修改的位置：

Title		
Evi_USB_2_0 by XeqtR		
Size	Document Number	Rev
B		?
Date:	Saturday, July 18, 2015	Sheet 1 of 1

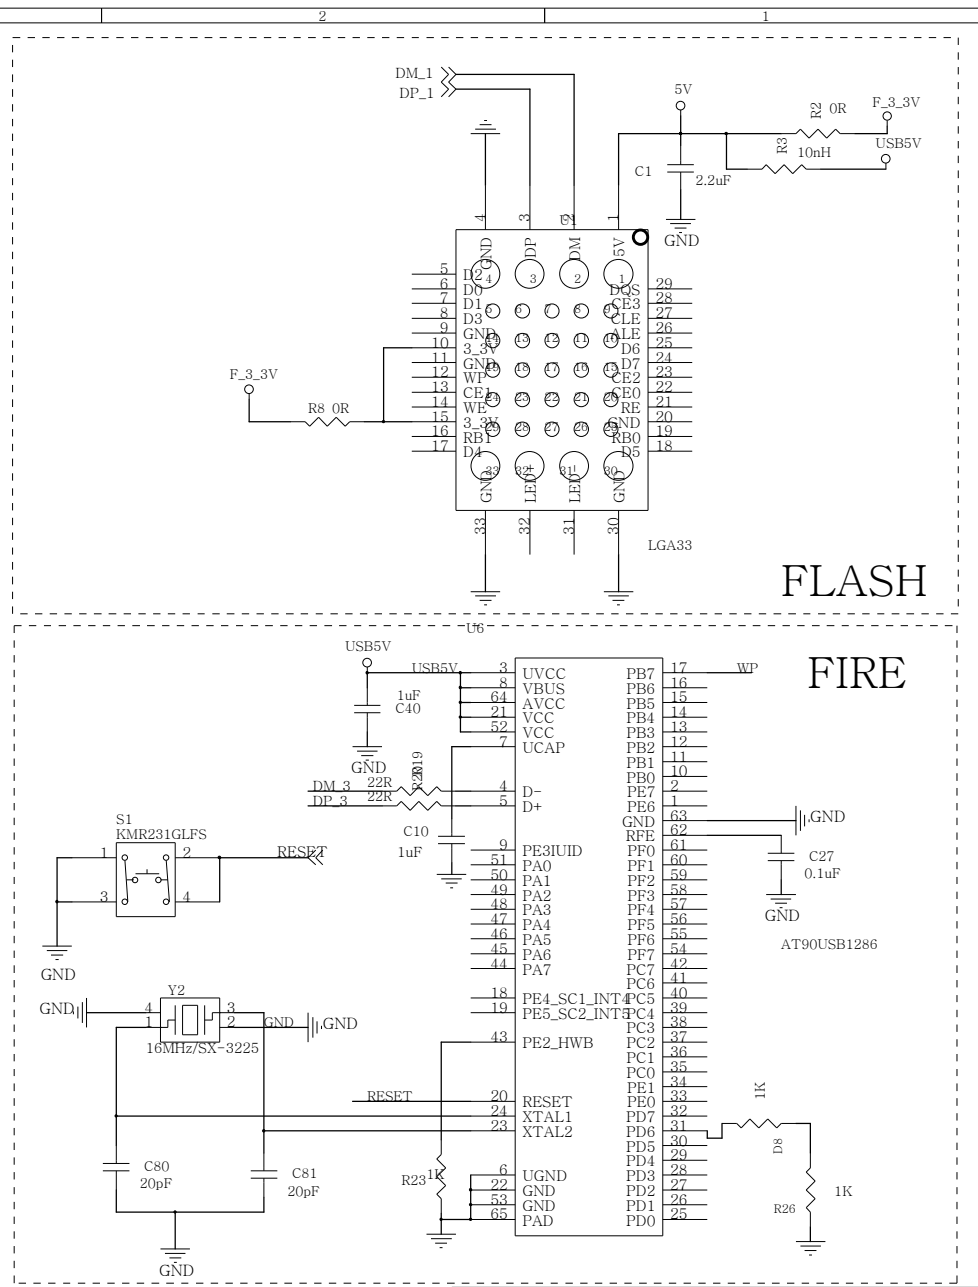
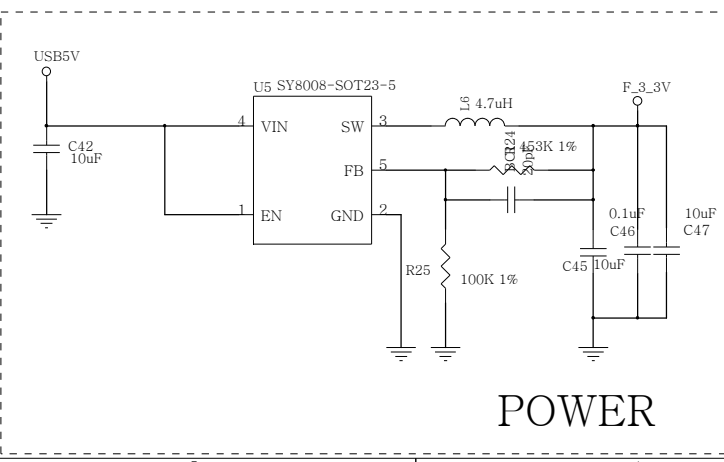
- 1) U6 的USB用DM3/DP3
- 2) 删除AT1286的3.3V供电，增加C10,C47
- 3) 增加AT1286的5V供电连线引脚8,21,52,64
- 4) 修改Y2从12M修改描述为16M
